III/32329 KŘÍŽOVATKA S III/32332 - LIBČANY
SITUACE DOPRAVNÍHO ZNAČENÍ, M 1:1000

2	Zpracování příloh k žádosti o stanovení dopravního značení	25.9.2024
1	Výzva MMHK k doplnění žádosti o vydání společného povolení	16.3.2023
Revize	Popis revize	Datum revize

III/32329 KŘÍŽOVATKA S III/32332 - LIBČANY C - SITUAČNÍ VÝKRESY			
Priorita	Situace dopravního značení	Číslo priority	Souprava
		C.4	2

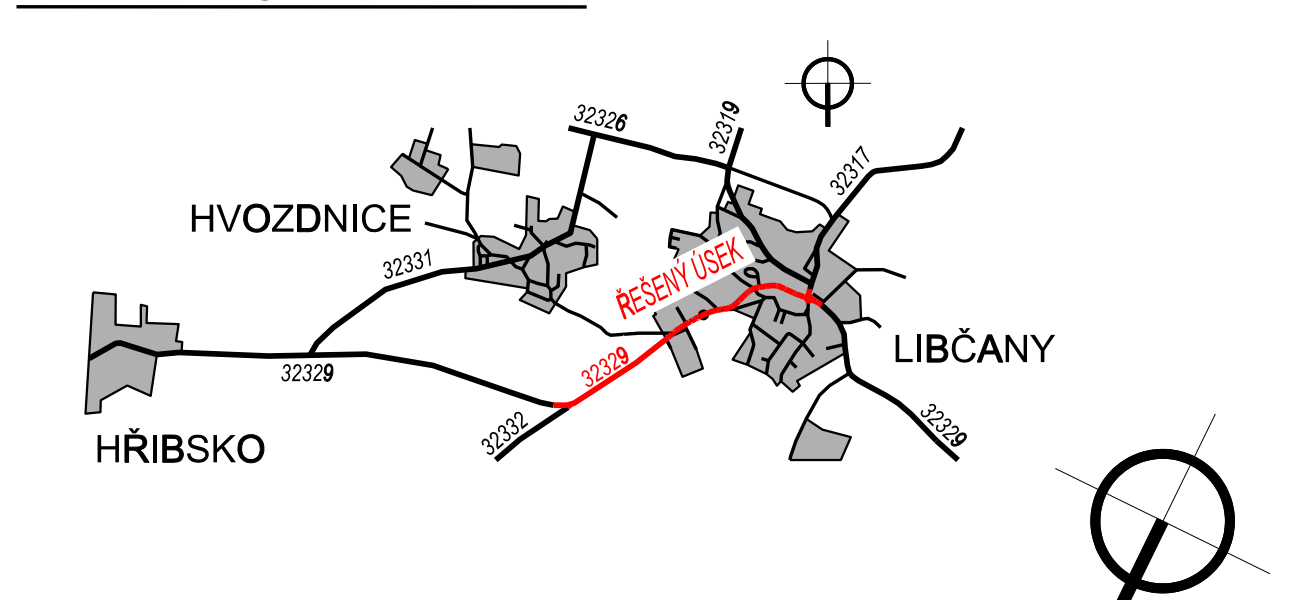
1. Změna SDZ v křižovatce II/302332 v II/302328. Na místo původně navržené P2 bude na hlavní komunikaci osazena P1. Navržená je také úprava tvrdých povrchů na dodatečných tabulkách.
2. P1+P2 bude posunutý pod předepsaných vzdáleností před křižovatkou (100-200m)
3. V návaznosti na úpravu tvrdých povrchů II/302332 v II/302328 bude úpravou a překládkou srovnáváme tabule IS3
4. Vzhledem k tomu, že v křižovatce II/302332 v II/302328 se nachází v místních lesích v rámci samostatného listu II
5. SDZ C44 navržené v místě pro přechodní v km 0,890 bude osazeno a zneškodněno ve vzdálenosti
6. Omezení rychlosti B 20e (30 km/h) bude posunutí od P2 120 do pozice A8 před P3, t.j. tak, aby zachovávalo také stávající stav s omezením před přechodem pro chodce v km 0,9
7. Před křižovatkou odstraníme osazený směr čísla IS3a IS3b nově a vložíme A8 nahradí v podobě IS 6b není vzhledem
